島根原子力発電所 2 号炉 審査資料	
資料番号	EP-050 改 49(説 31)
提出年月日	令和 2 年 6 月 23 日

島根原子力発電所 2 号炉

地震による損傷の防止

(コメント回答)

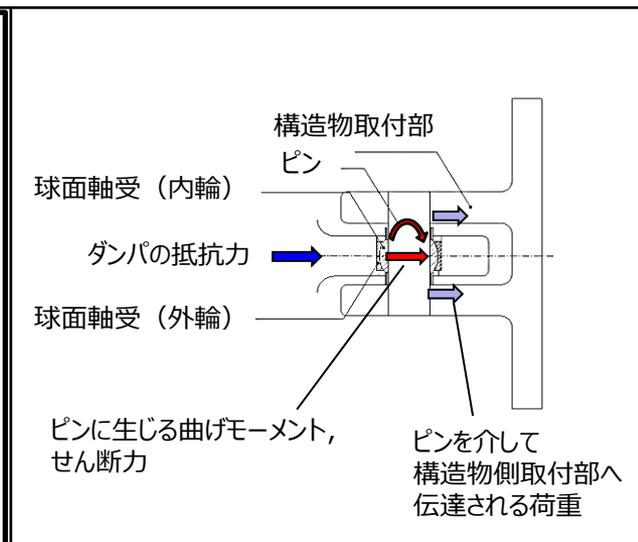
・指摘事項「No.6」のうち、「制震装置と対象設備の地震時の構造成立性の見通し」が今回の資料に示されていないため、次回以降に説明すること。単軸ダンパは、排気筒に設置した実績があるが、今回は長いブレースを介してダンパを設置する等、ダンパ取り付け構造が排気筒とは異なるため、取り付け部についても構造弱部を抽出し、併せて構造成立性を見通しを説明すること。

・三軸粘性ダンパの配管への取り付け部はどのような構造か、ダンパの配管への取り付け部について、構造の詳細、配管からの荷重伝達機構を明らかにし、構造弱部の抽出を行った上で、ダンパ取り付け部を含めた配管系及びダンパ全体の構造成立性、配管系へのダンパ配置計画の成立性を見通しを説明すること。

- ・単軸粘性ダンパの取付部の評価部位として、断面積が小さく曲げモーメントが作用するクレビス部ピンを抽出した。単軸粘性ダンパを設置した取水槽ガントリクレーンの地震応答解析を行い、単軸粘性ダンパ及び取付部を含めたクレーン本体の構造成立性を確認するとともに、単軸粘性ダンパの応答値が解析上の前提条件の範囲内であることを確認した。
- ・三軸粘性ダンパは、配管への取付方法としてラグ又はクランプを選択可能であり、配管の上部及び下部のいずれの位置にも設置することができるため、配置計画の成立性に問題はないと判断している。地震により配管に振動が生じた場合、取付部（ラグ又はクランプ）は配管と一体となって運動し、三軸粘性ダンパに運動が伝達され抵抗力が生じる。この抵抗力は、三軸粘性ダンパのピストンから取付部を介して配管へ伝達される。ラグは従来のアンカサポート等の設計と同様である。クランプは三軸粘性ダンパの地震応答解析における最大荷重とクランプの許容荷重を比較することで構造成立性を確認する。
- ・三軸粘性ダンパを設置した配管系の地震応答解析を行い、三軸粘性ダンパ及び取付部を含めた配管系の構造成立性を確認するとともに、三軸粘性ダンパの応答値が解析上の前提条件の範囲内であることを確認した。

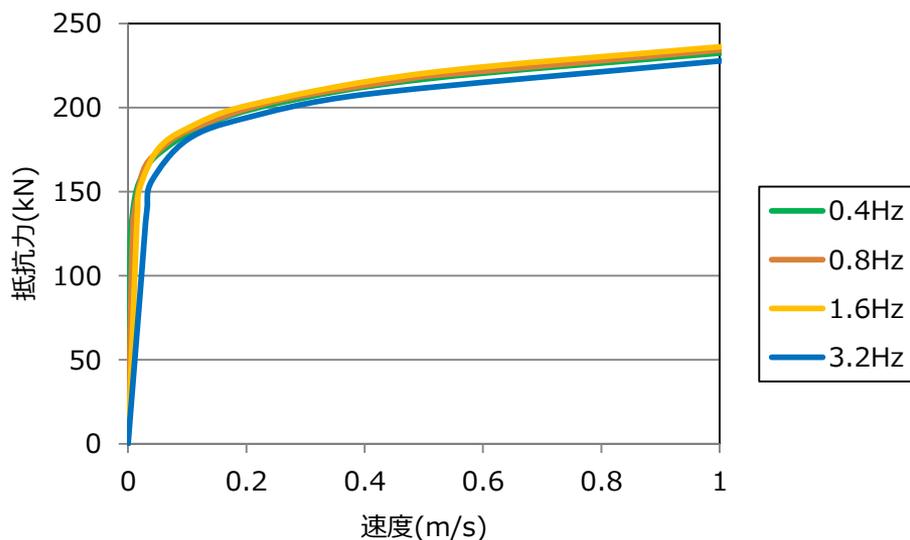
・単軸粘性ダンパ及び三軸粘性ダンパそれぞれについて、試験データの整理の仕方及びパラメータの数が異なる理由をまとめて説明すること。

- ・単軸粘性ダンパ及び三軸粘性ダンパについて、速度と抵抗力の関係から減衰性能の違いを示した上でそれぞれの減衰性能の表現方法及びモデル化の考え方を説明する。また、試験データに基づいて、パラメータ数の異なる解析モデルにより各ダンパが精度良くモデル化されていることを示す。
- ・単軸粘性ダンパは微小速度では速度の変化に対して抵抗力が大きく変化し、それ以降は速度の変化に対して抵抗力の変化が小さい特性がある。また、速度と抵抗力の関係に対して振動数依存性が小さい。このような特性を踏まえて、減衰性能を速度と抵抗力の関係として表現する。また解析モデルは速度の0.1乗に比例するダッシュポットを組み込んだ2パラメータMaxwellモデルを使用する。
- ・三軸粘性ダンパの減衰性能は、速度と抵抗力の関係に対して振動数依存性が大きいいため、各振動数における等価剛性及び等価減衰係数により減衰性能を表現する。また解析モデルは減衰性能の振動数特性を表現できるMaxwellモデルを使用し、精度良く振動数特性を表現することを目的として、パラメータ数を増やした4パラメータMaxwellモデルを使用する。

単軸粘性ダンパのMaxwellモデル

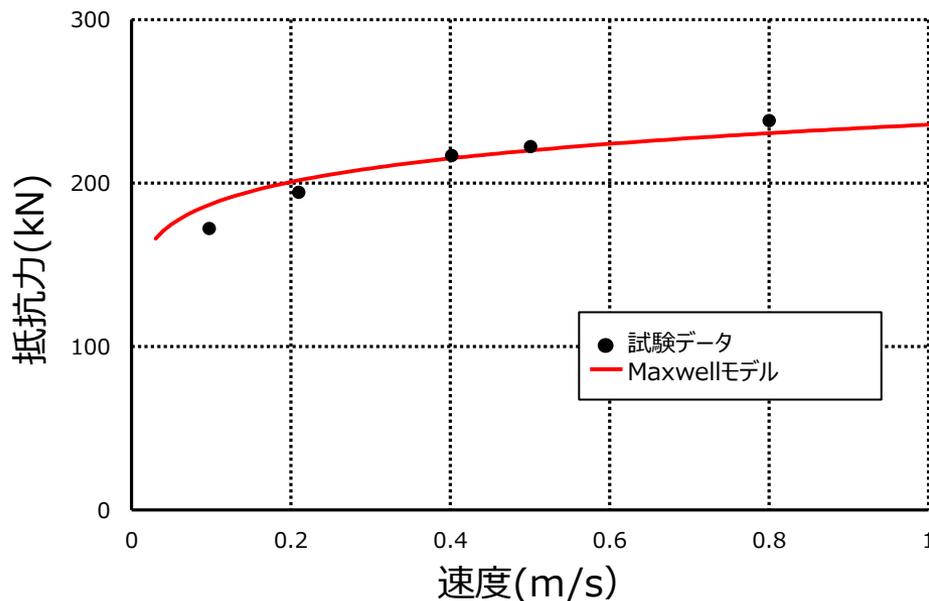
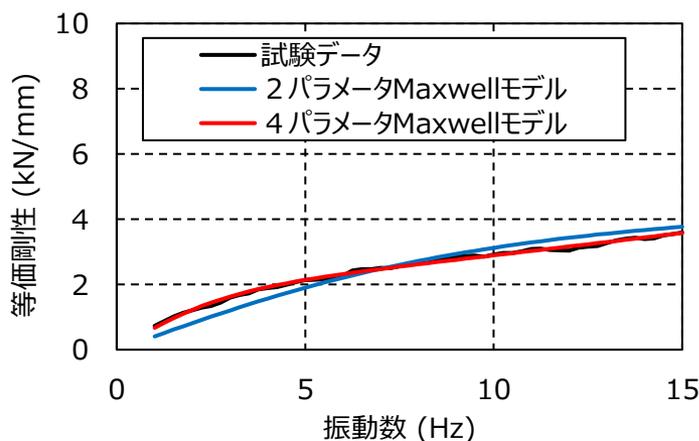
・単軸粘性ダンパの減衰性能のモデル化について、①減衰が速度の0.1乗に比例していることについて、0.1の設定方法、②減衰係数Cは、試験結果（速度－抵抗力の関係及び変位－抵抗力の関係）からどのように設定するか、③速度の0.1乗に比例するダッシュポットによる系の運動方程式、について説明すること。

- 単軸粘性ダンパは、微小速度では速度の変化に対して抵抗力が大きく変化し、それ以降は速度の変化に対して抵抗力の変化が小さいという特性を有している。これは単軸粘性ダンパの抵抗力が速度の0.1乗に比例するように設計されているためである。また、単軸粘性ダンパの速度と抵抗力の関係に対して、振動数依存性は小さい。このような特性を踏まえて、単軸粘性ダンパの減衰性能は、速度と抵抗力の関係として表現する。
- 解析モデルとしては速度の0.1乗に比例するダッシュポットを組み込んだMaxwellモデルを使用する。
- Maxwellモデルのパラメータ数は2つであるが、2つのパラメータで精度よく減衰性能を表現することができる。

設定したレイリー減衰の各固有振動数
における減衰比

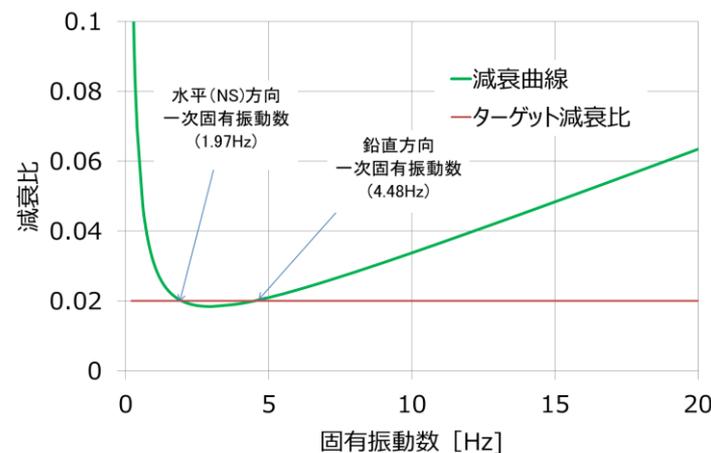
・単軸粘性ダンパを適用するガントリークレーンの地震応答解析は非線形時刻歴応答解析を使用しているが、クレーン本体の部材に与える減衰は解析上どのように扱っているか説明すること。また、三軸粘性ダンパを適用するBクラス配管についても同様に説明すること。

- 単軸粘性ダンパは、微小速度の領域を除けば速度の変化に対する抵抗力の変化を小さくすることを目的として、速度の0.1乗に比例した減衰性能を発揮するように設計されており、性能試験で設計通りの抵抗力が得られることを確認した。また、抵抗力が速度の0.1乗に比例するダッシュポットとばねを直列に接続したMaxwellモデルによりモデル化できることを確認した。
- パラメータの設定は最小二乗法により実施しており、減衰性能を精度良く表現できる。
- 単軸粘性ダンパの抵抗力の速度に対する非線形性を表す $[C_D] [\dot{X}_D^{0.1}] \{I\}$ の項が存在することから、直接積分による時刻歴応答解析を採用する。
- 取水槽ガントリクレーンのNS方向の1次固有振動数及び鉛直方向の1次固有振動数において減衰比が2.0%となるようにレイリー減衰を設定する。

初期変位による減衰性能への影響確認試験結果

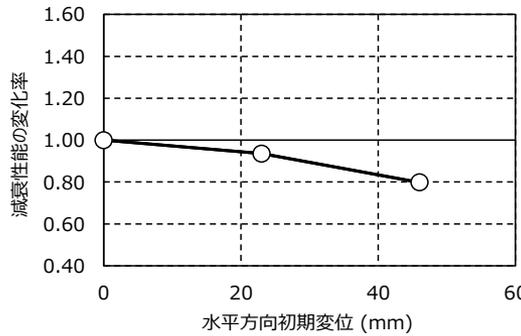
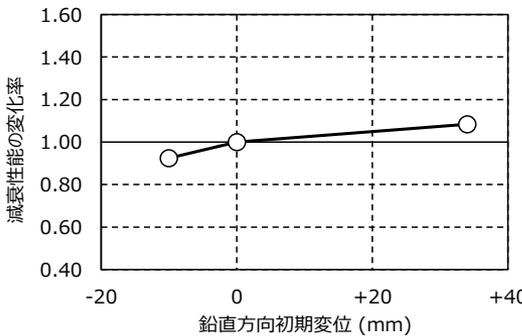
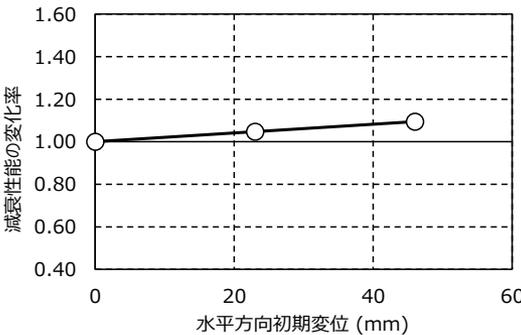
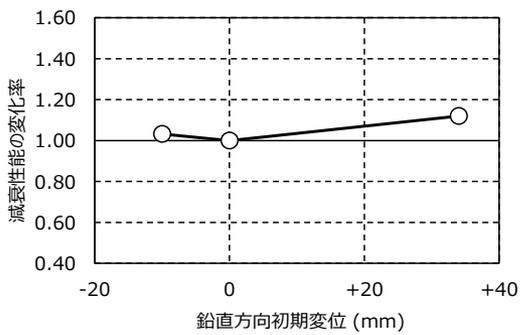
・三軸粘性ダンパの減衰性能への影響について、配管系の熱移動により、ピストンの初期変位や角度が、標準位置、角度からずれた場合に、ダンパの性能が変化することはないか説明すること。

- ・三軸粘性ダンパは、配管系の熱移動も考慮した上で、運転時にハウジング中心付近の標準位置にピストンが位置するように据付を行うため、標準位置からのピストンの初期変位は小さいと考えられるが、その影響の程度を把握するために、ピストンに標準位置からの初期変位を与えた場合の減衰性能への影響を試験により確認した。試験結果から、ピストンの初期変位により減衰性能の低下及び上昇が確認された。三軸粘性ダンパのピストンの初期変位による減衰性能への影響については、試験結果に基づいて減衰性能への影響が±20%以内となるようにピストン位置を管理する。
- ・ピストン及びハウジングの角度については、水準器を用いて水平を保って据付を行うこと及び配管の熱移動により生じる配管のねじれは微小であることから、減衰性能への影響は軽微である。

- 試験結果から、ピストンの初期変位により減衰性能の低下及び上昇が確認された。初期変位による減衰性能への影響については、試験結果に基づいて減衰性能への影響が±20%以内となるようにピストン位置を管理する。
- ピストン及びハウジングの角度については、水準器を用いて水平を保って据付を行うこと及び配管の熱移動により生じる配管のねじれは微小であることから、減衰性能への影響は軽微である。

三軸粘性ダンパを設置した配管系の加振試験結果

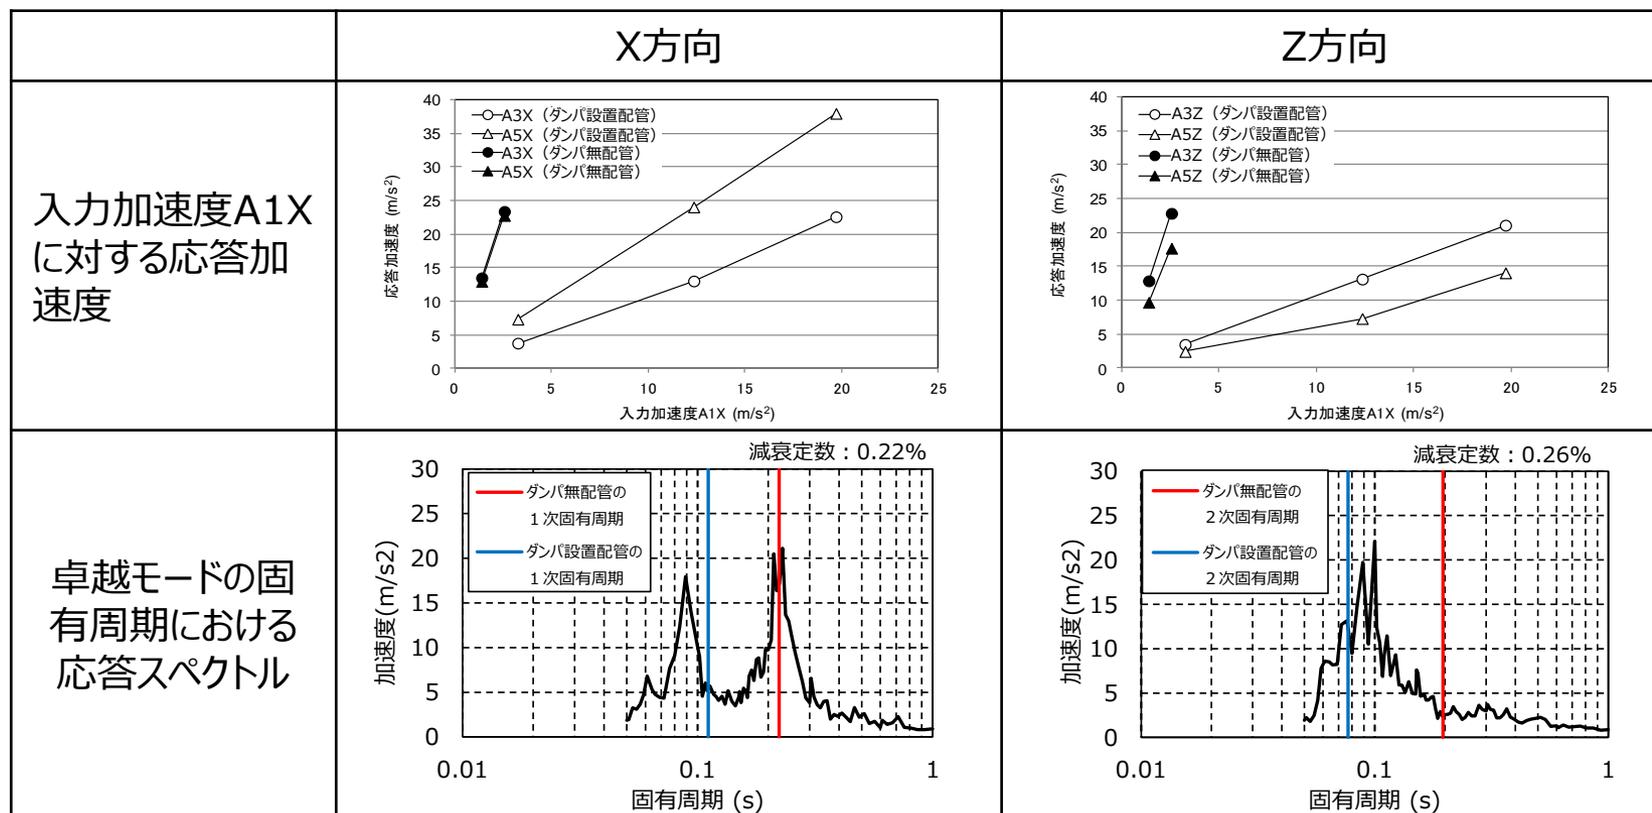
・三軸粘性ダンパを設置した配管系の加振試験の結果について、設置しない配管系と比べて応答が低減しているのは、ダンパ設置により配管系の固有振動数が剛側に変動した効果も含まれていると考えられるので、それも踏まえて、試験結果を整理して説明すること。

- ・地震波加振試験において応答が低減した要因には、ダンパ設置配管のモード減衰比が大きくなったことに加えて、ダンパ設置配管の固有振動数が剛側に変動することによる影響も含まれる。固有振動数の変動による影響について考察するため、X方向の応答が卓越する1次モードと、Z方向の応答が卓越する2次モードに着目し、ダンパ設置前後における床応答スペクトルの値を比較した。その結果、ダンパ設置前後で床応答スペクトルの値は変化しているが、地震波加振試験における応答倍率の低下率の方が大きいことを確認した。床応答スペクトルの変化よりも大きく応答倍率が低減されていることは、三軸粘性ダンパの設置による減衰の効果と考えられる。

- X方向入力では、1次固有周期における床応答スペクトルの値がダンパ設置前後で0.3倍程度となっており、Z方向入力では、2次固有周期における床応答スペクトルの値がダンパ設置前後で5倍程度となっている。
- 地震波加振試験におけるダンパ設置前後の応答倍率の変化はX方向で1/10, 1/5であり、床応答スペクトルの低下率よりも大きく低減されている。また、Z方向では床応答スペクトルの値は大きくなっているにも関わらず応答倍率は1/10, 7/100に低減されている。
- 床応答スペクトルの変化よりも大きく応答倍率が低減されていることは、三軸粘性ダンパの設置による減衰の効果と考えられる。

転倒防止装置の構造とモデル化について

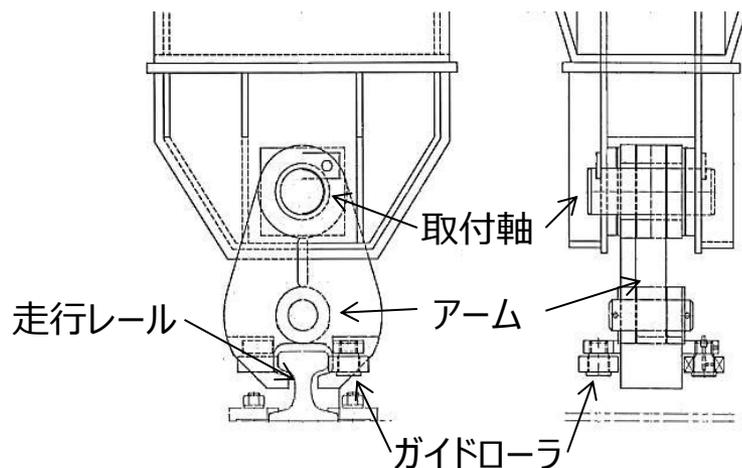
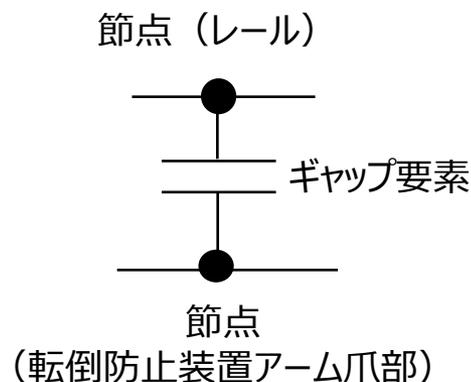
・転倒防止装置について、レールをはさむ金具の構造を整理して説明すること。また、転倒防止装置の構造に対応したモデル化の考え方とその詳細を整理して説明すること。

- ・取水槽ガントリクレーンの転倒防止装置は、走行レールの上部からレール頭部をアームで挟み込む構造であり、クレーンに浮上りが発生してレール頭部と転倒防止装置の爪が接触すると鉛直方向の荷重が伝達される。また、水平方向は、レール直交方向には転倒防止装置が取付軸により回転する構造となっており、レールに沿った方向（クレーン走行方向）にはガイドローラによってすべる構造であるため、水平荷重は発生しない。
- ・このような構造を踏まえて、転倒防止装置は鉛直方向の爪部とレール頭部の間隙を考慮したギャップ要素によりモデル化を行う。

- 転倒防止装置は、走行レールの上部からレール頭部をアームで挟み込む構造である。
- 鉛直方向の荷重
アームの先端の爪部とレールの間には間隙がある。クレーンに浮上りが発生してレール頭部と転倒防止装置の爪が接触すると鉛直方向の荷重が伝達される。
- 水平方向の荷重
レール直交方向には転倒防止装置が取付軸により回転する構造となっており、レールに沿った方向（クレーン走行方向）にはガイドローラによってすべる構造であるため、水平荷重は発生しない。
- モデル化
鉛直方向の爪部とレール頭部の間隙を考慮したギャップ要素によりモデル化を行う。

取水槽ガントリクレーンの移動範囲

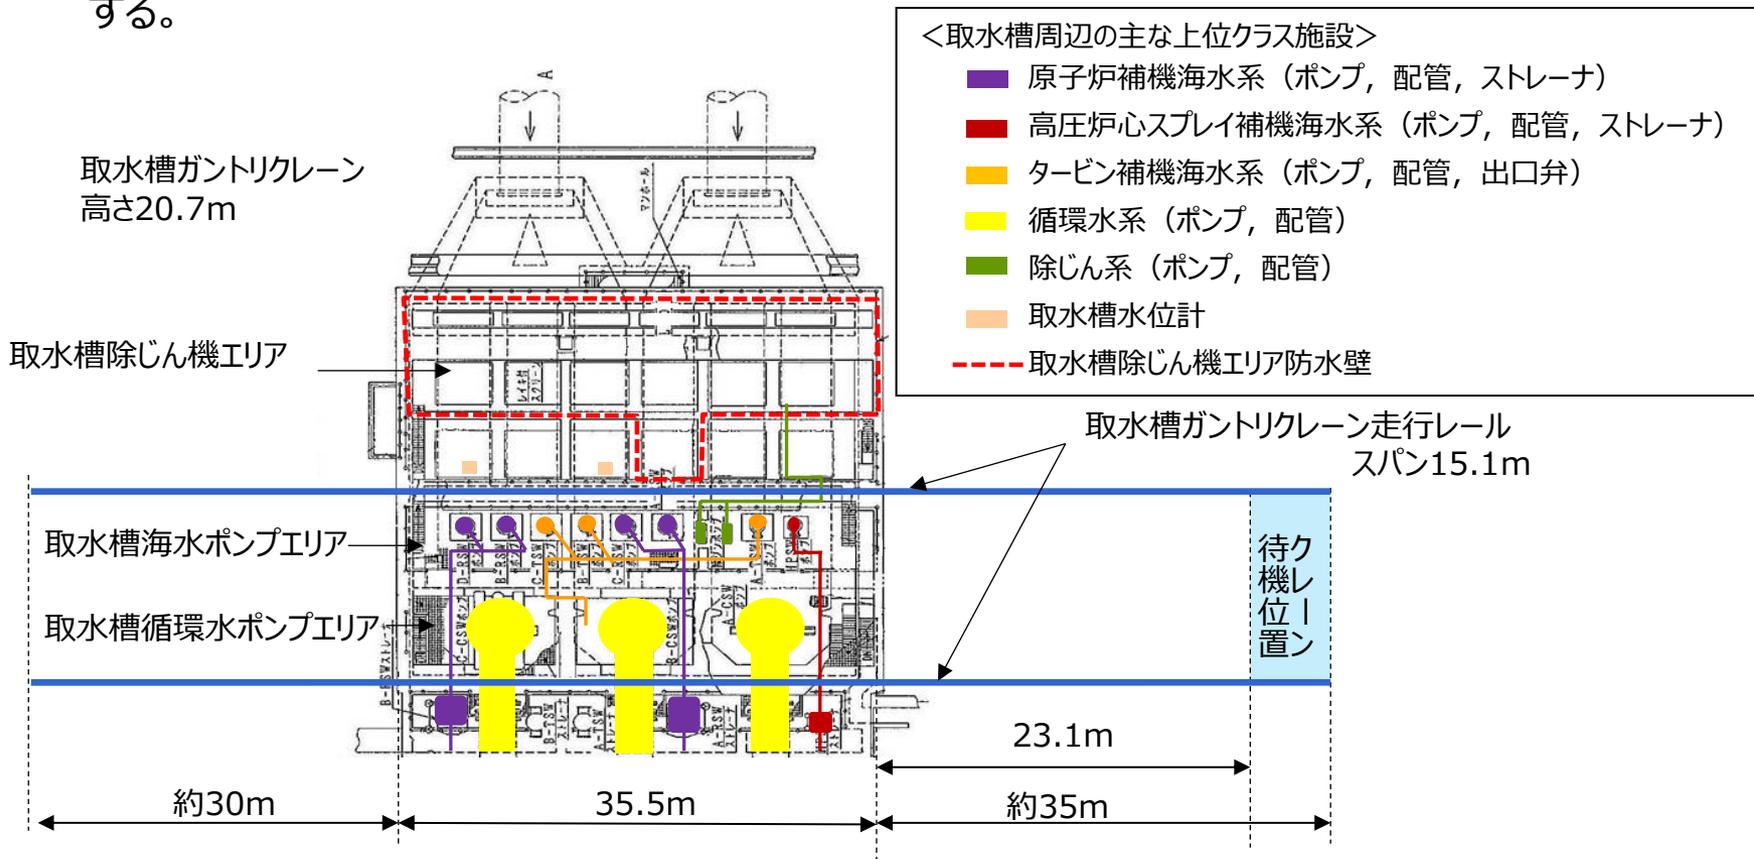
・クレーン使用中の評価で、クレーンやトロリが走行レールや横行レール端部の車輪止めに衝突しないとする根拠を説明すること。

- 取水槽ガントリクレーン本体及びトロリがすべりによって走行レール端部及び横行レール端部に衝突した場合、取水槽ガントリクレーン本体の転倒、トロリの落下により上位クラス施設へ波及的影響を及ぼすおそれがあることから、取水槽ガントリクレーン本体及びトロリのすべりによるレール端部への衝突の有無を確認する。
- 取水槽から走行レール端部までの距離は最小で約30mであり、取水槽ガントリクレーンがすべりによって走行レール端部に衝突することはない。
- トロリについては、詳細設計段階においてすべり量を算出し、レール端部との適切な離隔距離を確保する。

- 取水槽から走行レール端部までの距離は最小で約30mであり、取水槽ガントリクレーンがすべりによって走行レール端部に衝突することはない。
- トロリについては、詳細設計段階においてすべり量を算出し、レール端部との適切な離隔距離を確保する。
